DODATEK č. 4 (MJ-SML/0358/2017-4)

ke Smlouvě o dílo č. MJ-SML/0358/2017 ze dne 20.06.2017 na zhotovení stavby „Sportovní hala Jeseník“

ZMĚNOVÝ LIST Č. 10 - ZMĚNA SKLADEB STŘEŠNÍHO PLÁŠTĚ

ZMĚNOVÝ LIST č. 11 - ZMĚNA SKLADBY PODLAH 1NP

PRÍLOHA č. 1

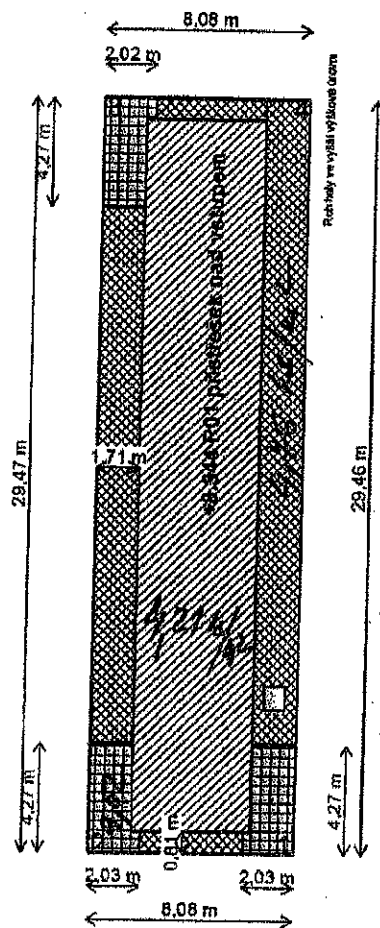
9.52 ks/m ² v oblasti F	 4.76 ks/m ² v oblasti G	 4.21 ks/m ² v oblasti H	 2.11 ks/m ² v oblasti I
---	---	---	---

Výše uvedené způsob pokládky musí být dodržen!

PRÍLOHA č. 2

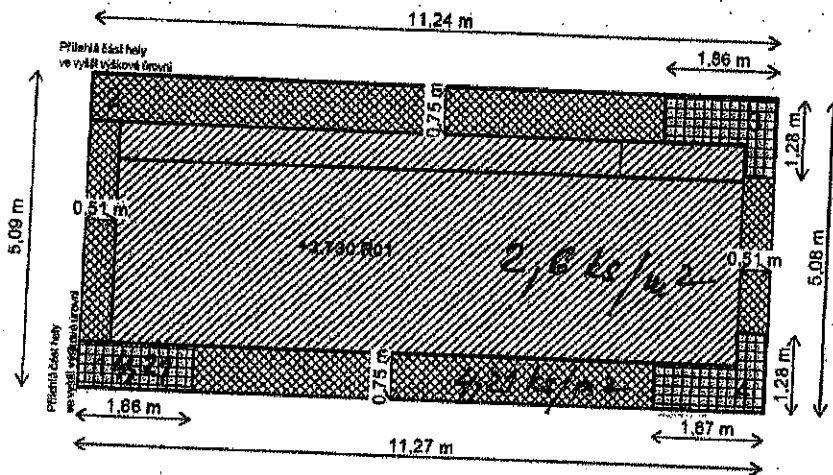
9.52 ks/m ² v oblasti F		4.76 ks/m ² v oblasti G		4.21 ks/m ² v oblasti H		0.00 ks/m ² v oblasti I
---	---------------------------------------	---	---------------------------------------	---	---------------------------------------	---	---------------------------------------

Výše uvedený způsob pokládky musí být dodržen!

PRÍLOHA č. 3

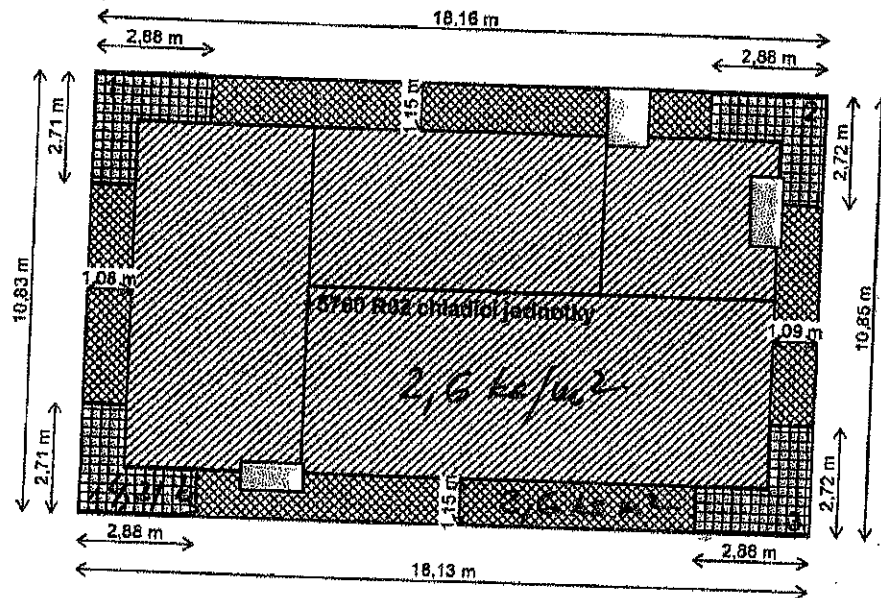
4.21 ks/m ² v oblasti F		4.21 ks/m ² v oblasti G		2.60 ks/m ² v oblasti H		0.00 ks/m ² v oblasti I
--	---------------------------------------	---	---------------------------------------	---	---------------------------------------	---	---------------------------------------

Výše uvedený spôsob pokládky musí byť dodržan!

PRÍLOHA č. 4

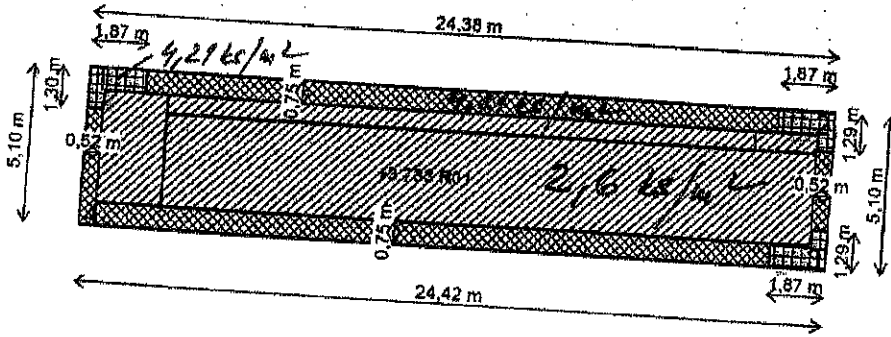
4.21 ks/m ² v oblasti F	 2.60 ks/m ² v oblasti G	 2.60 ks/m ² v oblasti H	 0.00 ks/m ² v oblasti I
---	---	---	---

Výše uvedený způsob pokládky musí být dodržen!
